## 玄海原子力発電所4号炉高燃焼度燃料の使用に伴う原子炉設置変更許可申請 コメントリスト(炉心核設計・反応度投入関連)

玄海原子力発電所4号炉高燃焼度燃料の使用に伴う原子炉設置変更許可申請 コメントリスト(炉心核設計・反応度投入関連)

図 設置許可基準規則第 25 条第 2 項で規定している炉心状態並びに反応度制御の目的及び制御時に期待する反応度制御系統

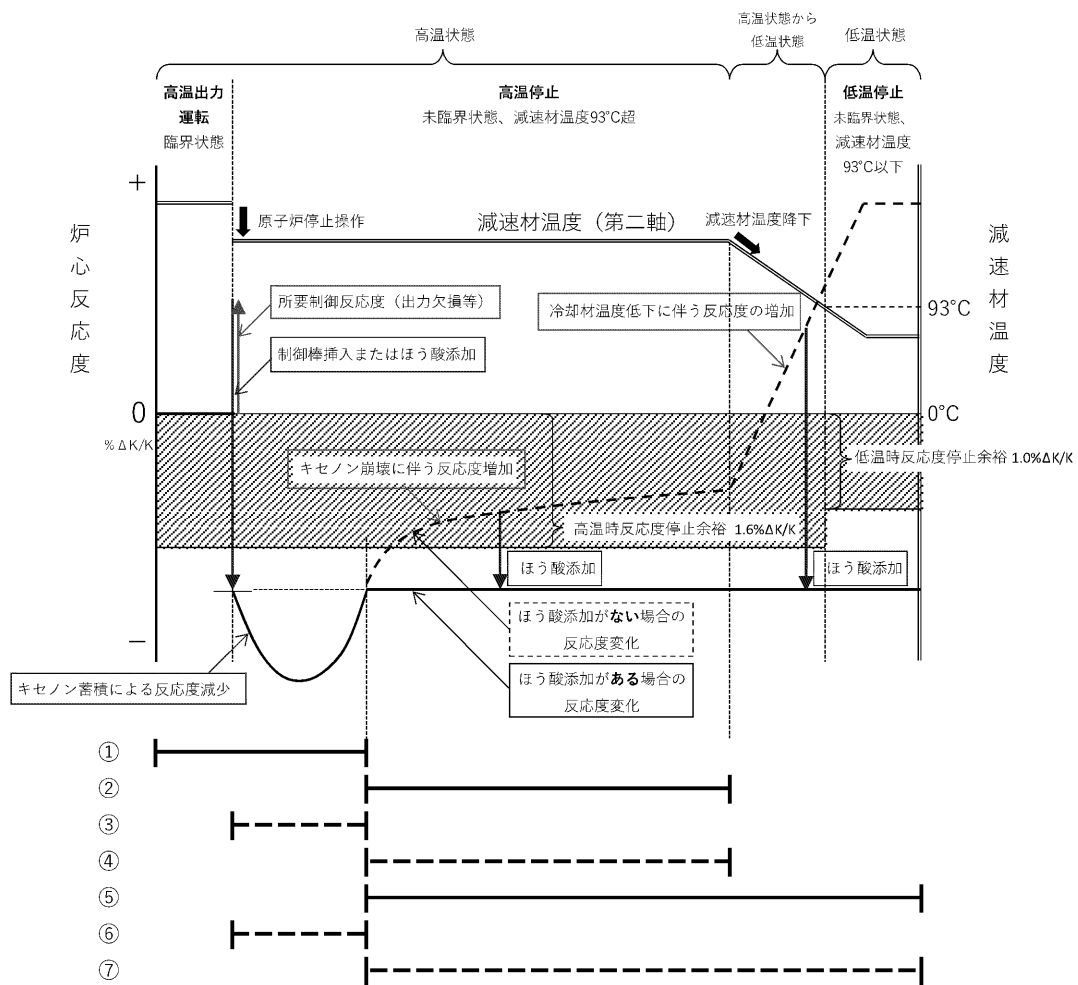
No.	資料名	11/14 ヒアリングコメント内容	コメント回答	コメント回答日
7	申請条文に対する設置許可基準規則適合のための設計方針と申請書記載の整合性について(8/22付け)	設置許可基準規則25条2項2号～4号 これらの条文では、高温状態又は低温状態において未臨界に移行し、及び未臨界を維持できることを要求している。 まず、高温運転状態から低温停止状態までの運転状態において、どのように未臨界に移行し、及び未臨界を維持するのか、各運転状態の定義を含めて、一連の線図等を用いて整理して説明すること。	資料1-6「設置許可基準規則第25条第2項第二号から第四号における炉心状態及び反応度制御系統について」にてご説明。	今回ご説明
8	申請条文に対する設置許可基準規則適合のための設計方針と申請書記載の整合性について(8/22付け)	設置許可基準規則25条2項2号～4号 No.7に関連して、各要求事項の適合性に必要な設備や当該設備の設計・仕様を明確にすること。 併せて、関連する本文記載箇所・関連する添付書類記載箇所において、申請書本文五号や添八の設備の設計・仕様に関する事項(例えば、添八3.2.3 反応度制御設備・5.8 化学体積制御設備・6.1 原子炉制御設備)についても、必要な箇所を抜粋して説明すること。	資料1-7「設置許可基準規則第25条第2項第二号から第四号における対象設備について」にてご説明。 また、本申請におけるほう素濃度調整による反応度制御能力の値及び導出過程について、資料1-8「ほう素濃度調整による反応度制御能力について」にてご説明。	今回ご説明
9	申請書本文五号へ、(4) (iii)	設置許可基準規則25条2項3号～4号 申請書本文五号へ、における停止時実効増倍率の記載の考え方に関して、申請書添八第3.3.1表の記載との差異を説明すること。	設置許可基準規則25条3号～4号にて、ほう素濃度調整能力の要求として低温状態の未臨界の維持をできるように設計していることから、申請書本文五号へ、に低温停止時の実効増倍率として「0.99以下」と記載している。一方、添付書類八第3.3.1表には低温停止時の実効増倍率を「0.99」と記載しているが、これは実効増倍率が0.99となるよう設計した場合のほう素濃度を記載しているものである。	今回ご説明

設置許可基準規則第 25 条第 2 項第二号から第四号における  
炉心状態及び反応度制御系統について

設置許可基準規則第 25 条第 2 項第二号から第四号における炉心状態及び炉心状態の移行・維持に使用する反応度制御系統を下表に示すとともに、高温状態から低温状態への移行時に生じ得る炉心反応度について、制御する反応度と反応度制御系統の制御能力との関係にて整理した一例を図に示す。

図1 原子炉停止後のキセノン反応度変化  
(高燃焼度燃料装荷炉心、平衡炉心、サイクル末期)

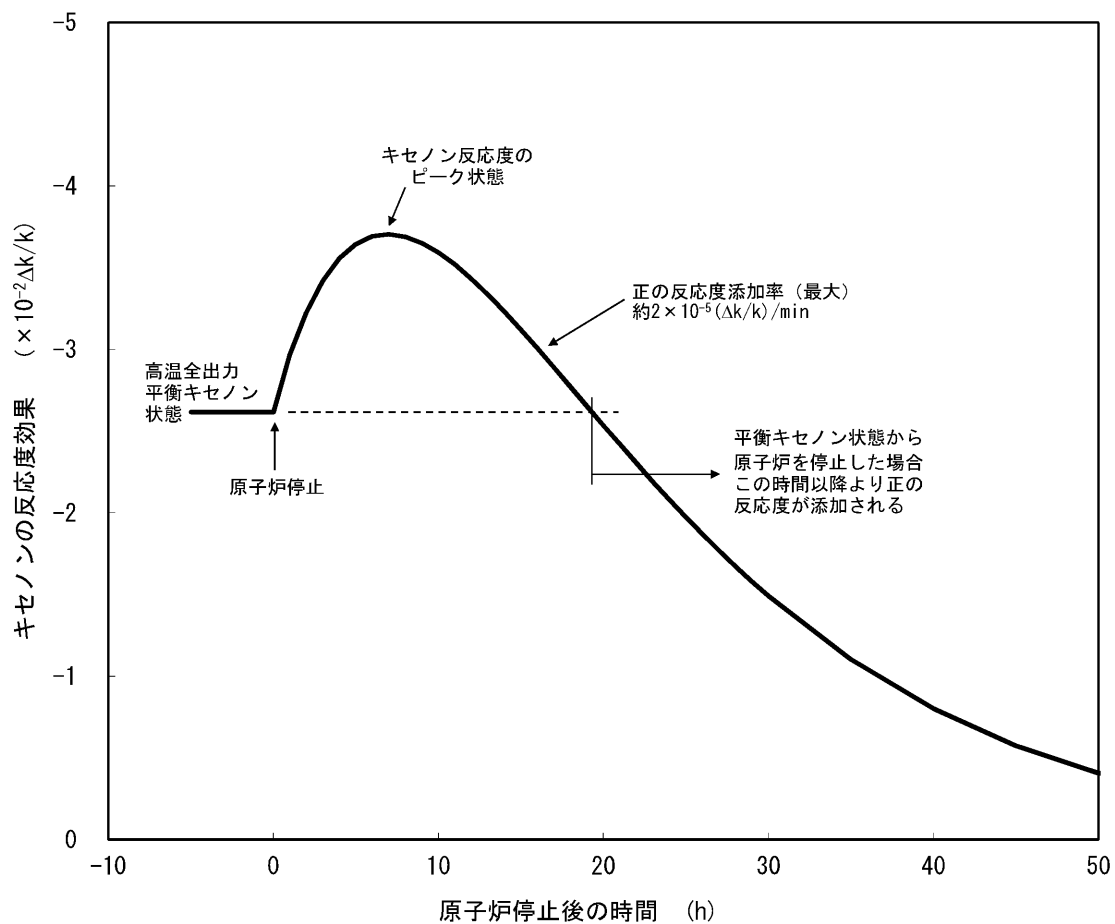
原子炉停止後のキセノン生成・消滅時の反応度変化を図 1 に示す。これより、平衡キセノン状態から停止した場合に、正の反応度が添加されるのは停止から 15 時間以上経過してからである。

キセノン反応度がピーク状態以降に最大となり、図 1 よりその反応度添加率は大きく見積もっても  $2 \times 10^{-5} (\Delta K/K) / \text{min}$  である。

以上より、原子炉停止後のキセノン消滅による正の反応度添加率は、保守的に評価したほう素濃縮による負の反応度添加率に比べて十分小さいことから、化学体積制御設備はキセノン濃度変化に対して十分な反応度制御能力を有しているといえる。
